窒素ガス分離装置（B）対策実施状況について

2020年8月7日

東京電力ホールディングス株式会社

コンテナ内の機器配置 (平面図)

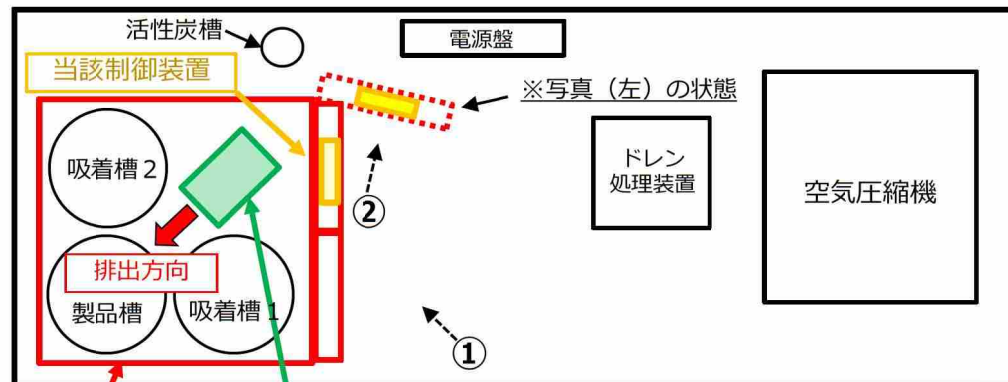
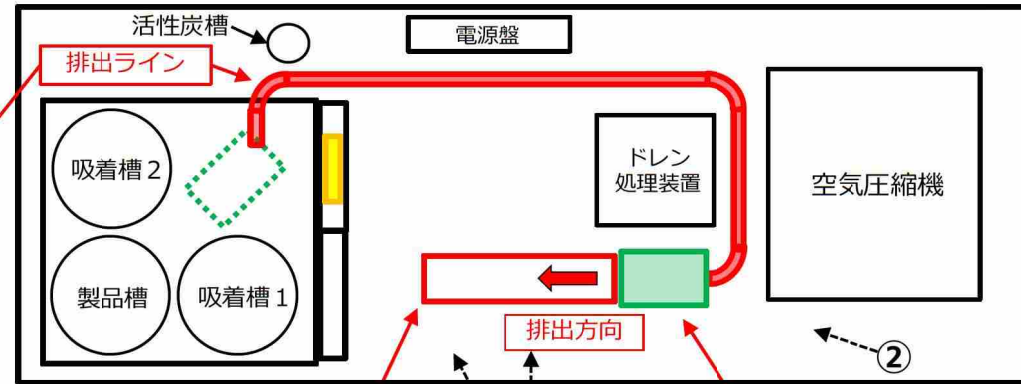
制御装置の電源異常に対する「対策前」

制御装置の電源異常に対する「対策後」

当該装置
内部状況

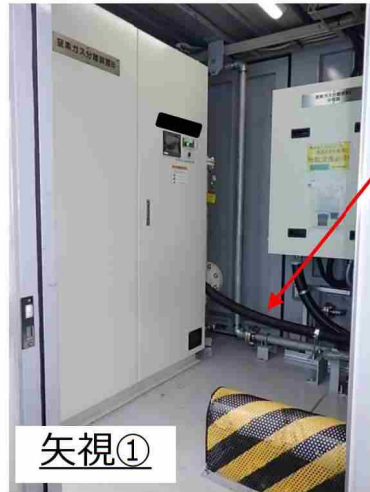
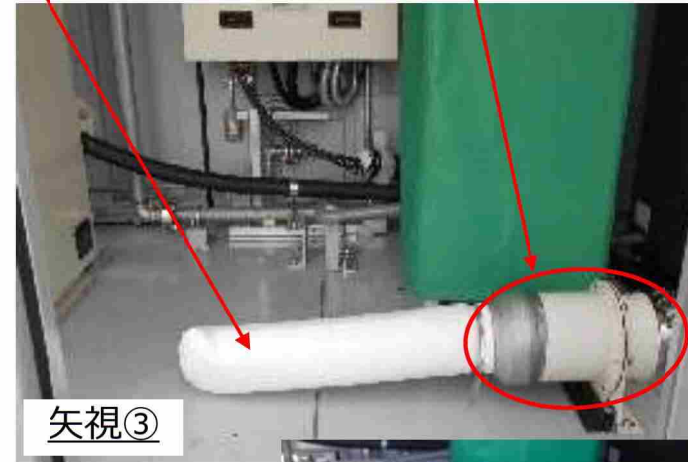
改造前

改造後

防護処置後
